**Avis de la Mission régionale d'autorité environnementale  
de la région Nouvelle-Aquitaine  
sur le projet de parc éolien à Couture d'Argenson (79)**

n°MRAe 2019APNA108

dossier P-2019-8292

Couture d'Argenson (79)

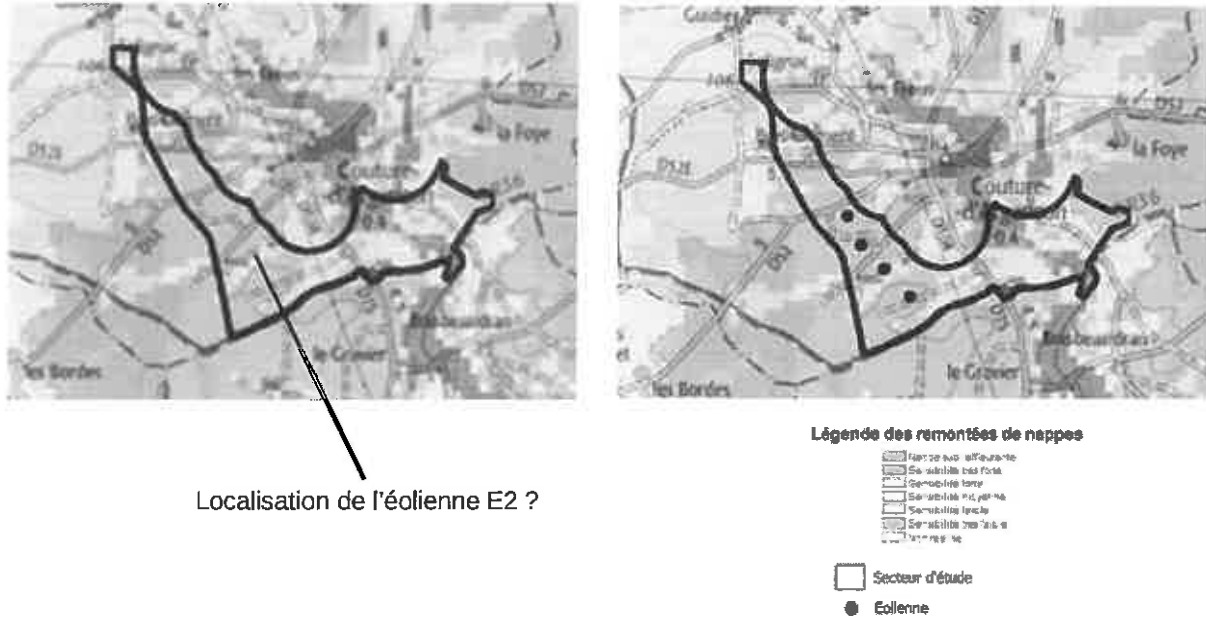
Le site d'implantation potentiel du projet est traversé dans sa partie est par le cours d'eau de la Couture,

dans le bassin versant de la Charente et dans le sous-bassin de l'Aume. Ce secteur est évité dans le cadre du projet. L'évitement de cette zone permet également de prendre en compte (retrait-gonflement des argiles) ou de limiter (remontée de nappe) les enjeux concernant certains risques naturels. La MRAe recommande cependant de fournir des cartes plus précises et plus lisibles concernant l'aléa remontée de nappe et, le cas échéant, de préciser les enjeux et impacts pour l'éolienne E2 au regard de ce risque, cette éolienne semblant être localisée dans une zone à risque de nappe sub-affleurante au vu des cartes présentées en pages 86 et 88 de l'étude d'impact :
